Modulo per la presentazione delle osservazioni per i piani/programmi/progetti sottoposti a procedimenti di valutazione ambientale di competenza statale

ID: Codice procedura (ID_VIP/ID_MATTM): 12691

“Progetto di un impianto eolico denominato "Pitigliano" ubicato nei comuni di Pitigliano (GR) e Sorano (GR) costituito da 20 (venti) aerogeneratori di potenza nominale 7,0 MW per un totale di 140,0 MW con relative opere connesse ed infrastrutture indispensabili”

Immagine 1. Vincoli ex art. 136 del CBC dal PIT della Regione Toscana e zona approssimativa dove è progettato l'impianto industriale.

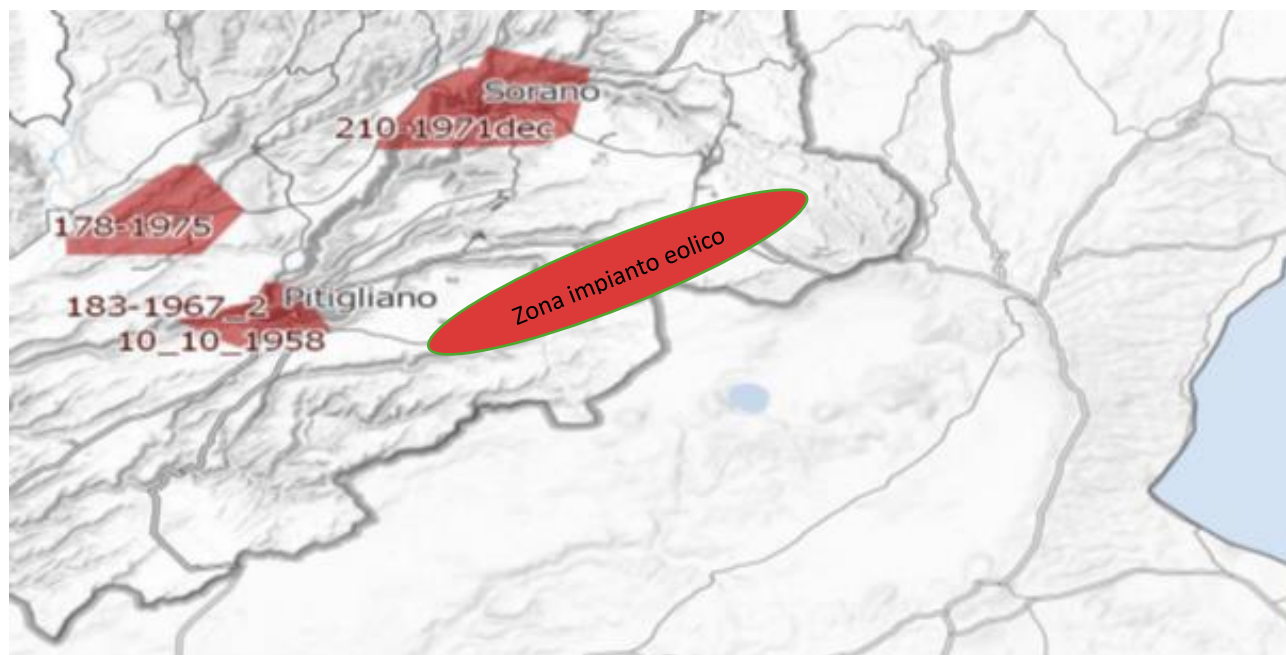
Al contrario si evidenzia che l'impianto eolico industriale citato non solo ricadrebbe con tutti e 20 gli aerogeneratori all'interno delle fasce di rispetto di 3 km di due vincoli paesaggistici di notevole interesse pubblico esistenti nella Regione Lazio e con una parte di essi nel vincolo paesaggistico del Centro abitato di Sorano (GR) quindi in aree non idonee all'installazione di impianti di energia rinnovabile. Addirittura, alcuni aerogeneratori sarebbero ubicati a poche centinaia di metri dai perimetri dei due vincoli paesaggistici laziali ex art 136 del CBC.

Inoltre, come sostiene la Proponente parte dell'impianto si verrebbe a trovare a 3,5 km dal centro abitato di Sorano. Infatti, tre degli aerogeneratori WTG 08, 09, 10 sono addirittura all'interno delle fasce di rispetto dei 3 km del suo vincolo paesaggistico di notevole interesse pubblico ex art 136 del CBC. Si evidenzia che così si crea

Immagine 3. Cumulo di una parte di impianti eolici, fotovoltaici e geotermici industriali in progettazione ed esistenti intorno all’eolico industriale “Pitigliano”.

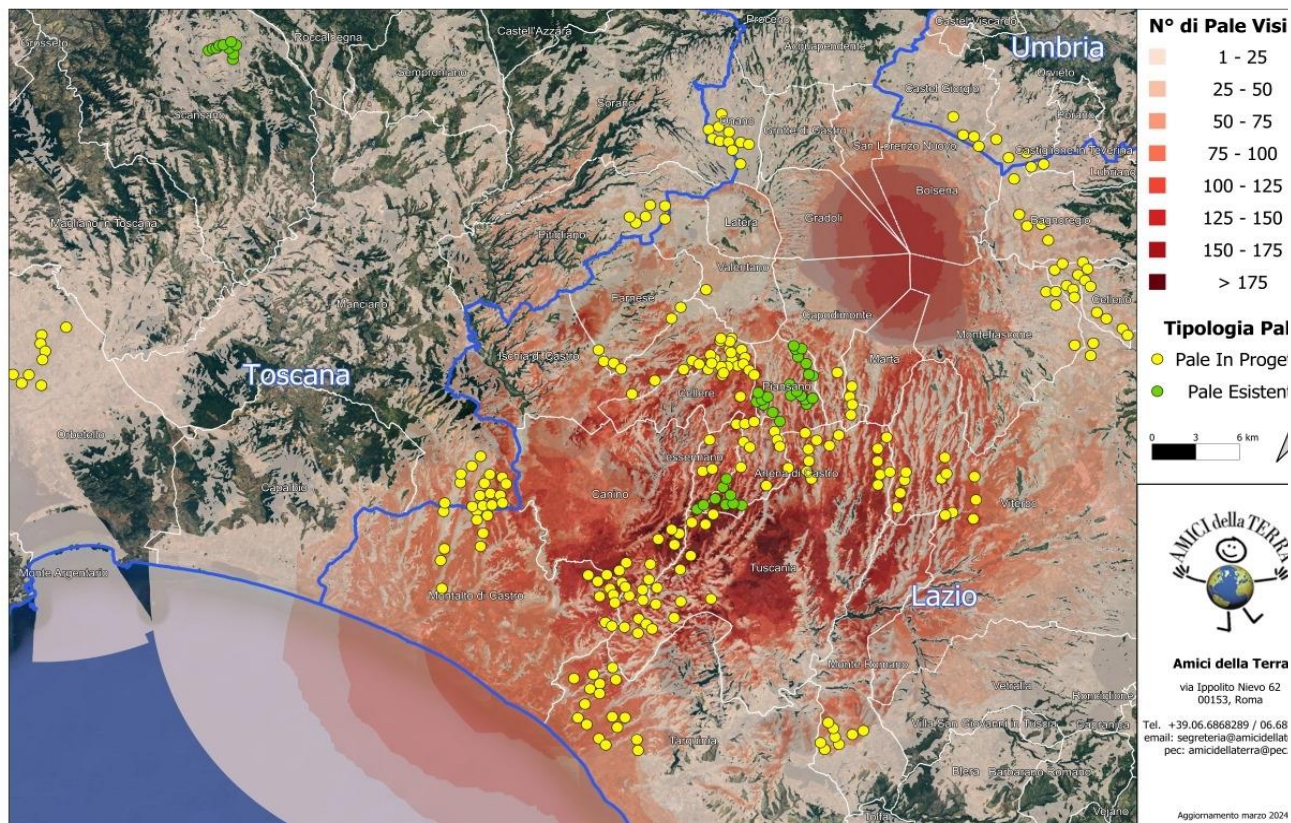
Beni Culturali “*Ambito paesaggistico, geologico e geomorfologico dell’orlo della caldera di Latera ...*” Non vengono nemmeno citati gli impianti eolici in progetto al MASE, il “Rempillo” (6 aerogeneratori) e un altro in verifica amministrativa di 14 aerogeneratori e 72, 6 MW. Ad oggi nei territori di Pitigliano, Sorano e in quello limitrofo potenzialmente potrebbero essere insediati 40 aerogeneratori alti 200 metri e larghi 170. Ma la proponente non cita neanche altri impianti che creerebbero il cumulo e quindi maggiore impatto. Infatti, sul territorio della “Città del Tufo” (Sorano e Pitigliano) impatterebbero anche l’impianto eolico “Montarzo” di Onano con 13 aerogeneratori con le dimensioni ricordate, l’altro eolico industriale nel territorio di Valentano con sette aerogeneratori (stesse dimensioni), gli impianti di Farnese con un minieolico di 3 Torri alte 60 metri già installate in località Poggio del Crognolo e l’impianto eolico industriale “Vallerosa” (7 aerogeneratori alti 200 metri e larghi 158 metri) in procedura VIA presso la Regione Lazio. Inoltre, altri impianti del minieolico già presenti a Valentano, Cellere e Piansano e due progetti eolici industriali con le stesse dimensioni (200 m x 170 m) nel Comune di Ischia di Castro. La valutazione del cumulo non prende neanche in considerazione gli impianti industriali di fotovoltaico e agrivoltaico in progetto a Farnese, Valentano, Ischia di Castro, Cellere. L’impianto geotermico in procedura Via al MASE, progettato nella Caldera di Latera. Quindi è stata effettuata una valutazione del potenziale impatto cumulativo non veritiera a dispetto di quanto affermato dalla proponente che sostiene di aver preso in considerazione uno spazio di 10 km intorno al suo impianto per gli impatti che si creerebbero.

come unilateralmente positiva, è infatti a scala locale che lo sviluppo delle energie rinnovabili può produrre esternalità negative che intaccano i valori culturali e naturali del paesaggio, con potenziali ricadute sul turismo, sulla produzione agricola e sull'identità e riconoscibilità dei luoghi” (da D.G.R Lazio n. 390/2022) è quanto mai appropriata anche per il territorio della “Città del Tufo” e della Tuscia settentrionale identificabili storicamente e culturalmente nella Maremma interna.

IMMAGINE n. 2 Impianto eolico industriale “Pitigliano” e distanze aerogeneratori dai Vincoli della Conca del Lago di Mezzano...

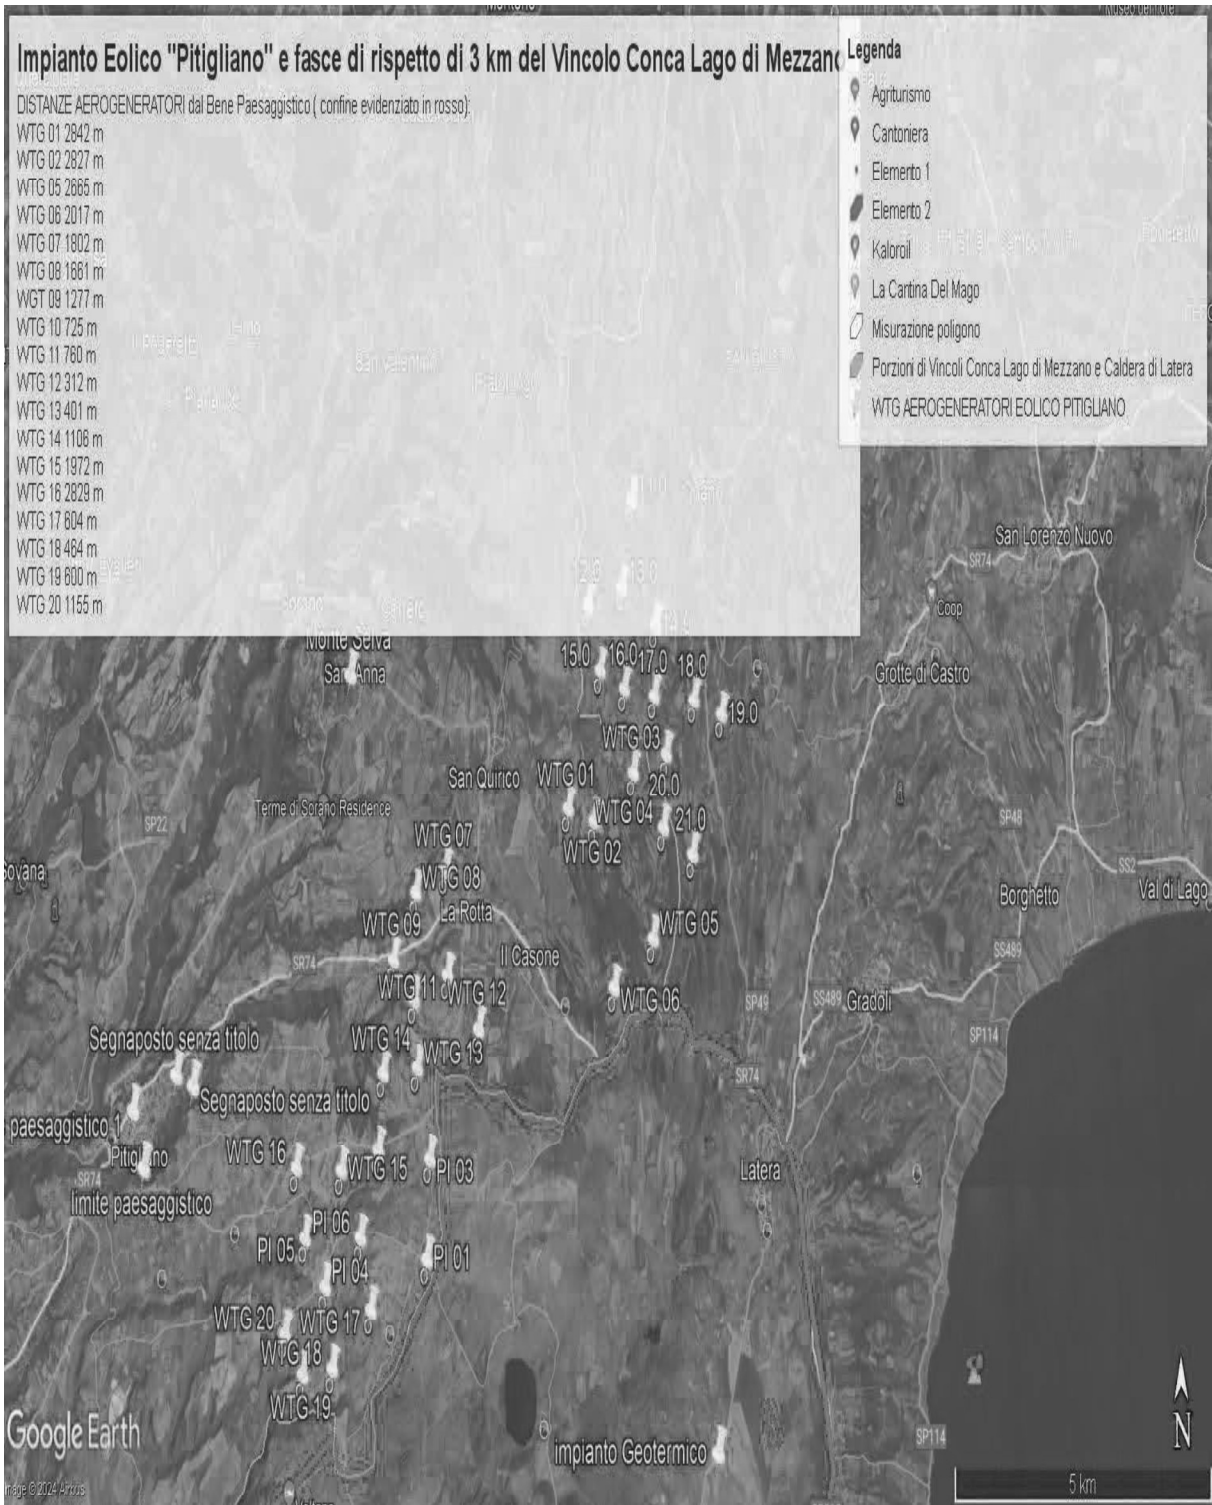
Come è illustrato nell'immagine si ribadisce che l'impianto industriale "Pitigliano" ricade completamente all'interno delle fasce di rispetto dei due vincoli di notevole

IMMAGINE n. 3 Impianto eolico industriale “Pitigliano” e distanze aerogeneratori dai Vincolo “Orlo della Caldera di Latera.

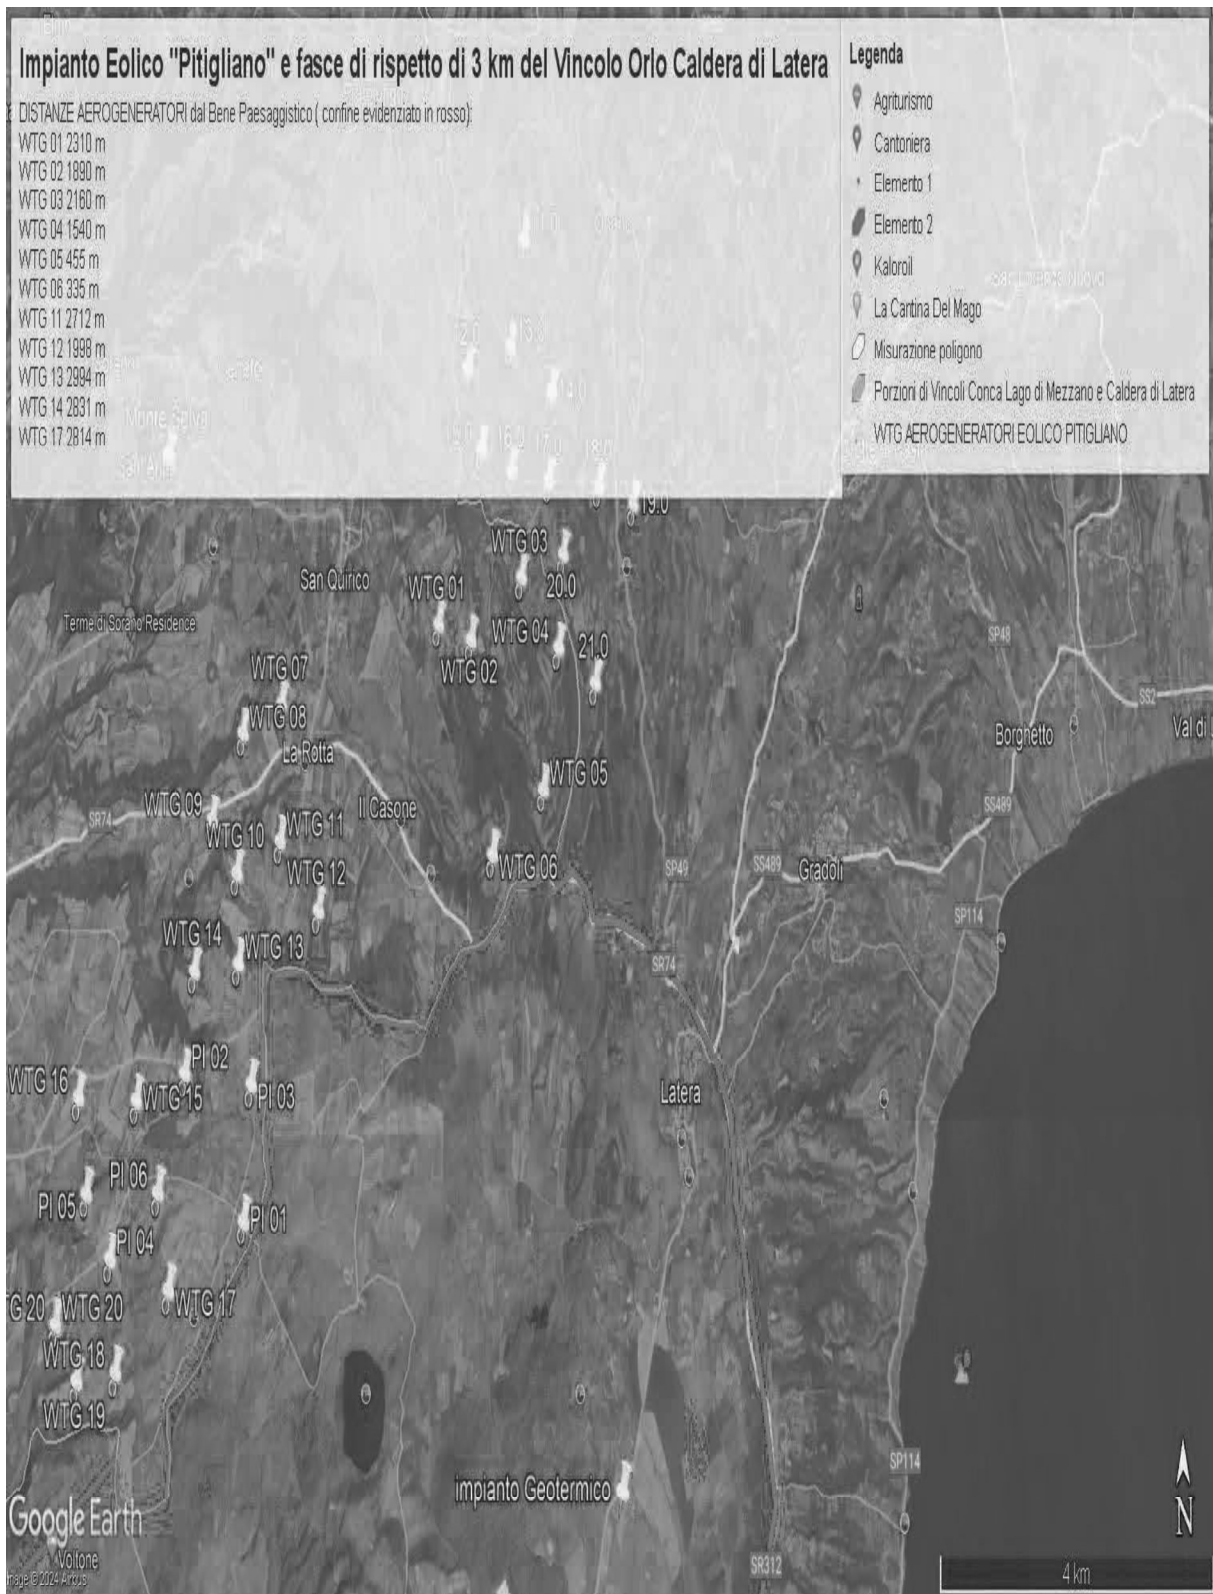
interesse pubblico e lambisce quelle di un terzo vincolo e quindi come affermato dal Consiglio di Stato nelle sentenze citate, l'impianto è insediato in area non idonea ai sensi dell'art. 20 comma 8 lettera c quater del D.Lgs. n. 199/2021 e ss.mm.ii al contrario di quanto sostiene la proponente.

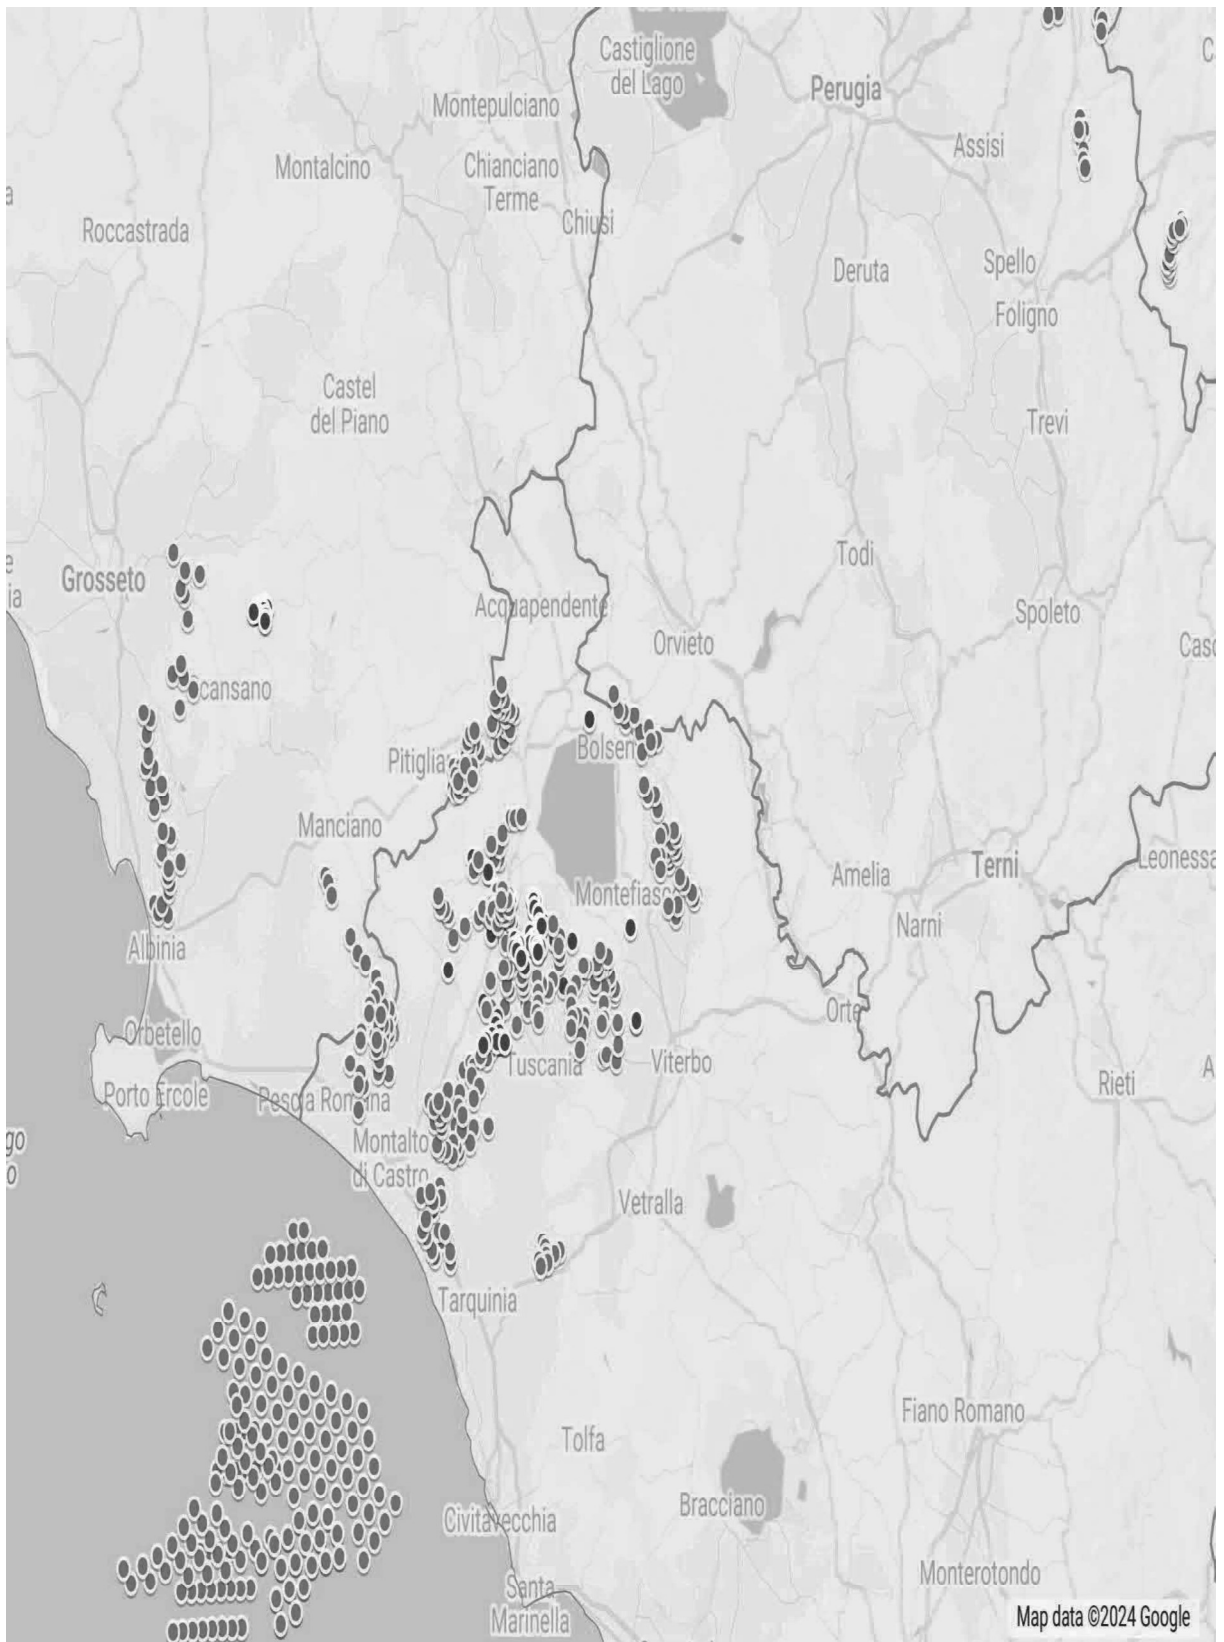
IMMAGINE n. 4 Si evidenzia che i tre aerogeneratori WTG 07, WTG 08 e WTG 09 impattano con il vincolo paesaggistico di notevole interesse pubblico del Centro Storico di Sorano. Il WTG 07 si troverebbe a 2828 m, WTG 08 2504 e WTG 09 2990. Il cavidotto dell'impianto invece impatta in buona parte del Vincolo paesaggistico ex art. 136 del CBC del Centro Storico di Pitigliano.

IMMAGINE n 5. Mappa eolici elaborata dall'Associazione Amici della Terra. La mappa evidenzia il cumulo degli impianti tra Lazio e Toscana.

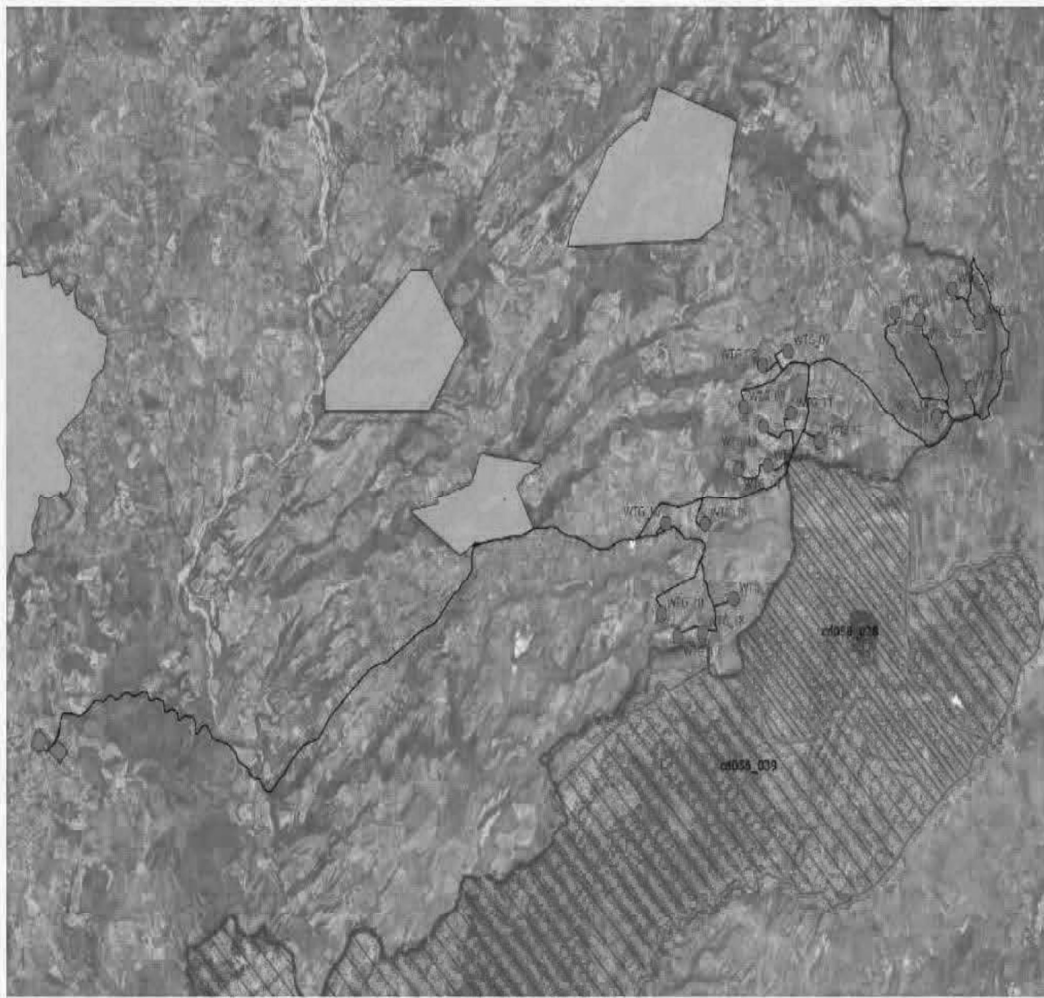
Riguardo al cumulo degli impianti FER, le mappe prodotte dalla proponente riguardano, come già evidenziato, soltanto una parte molto piccola degli impianti FER dell'area intermedia e vasta e in particolare di quelli eolici che contribuiscono a creare un notevole cumulo e la saturazione del territorio tosco laziale. Riguardo al cumulo dei soli impianti eolici si riporta la mappa dell'intervisibilità degli impianti eolici elaborata dall'Associazione nazionale “Amici della Terra”.
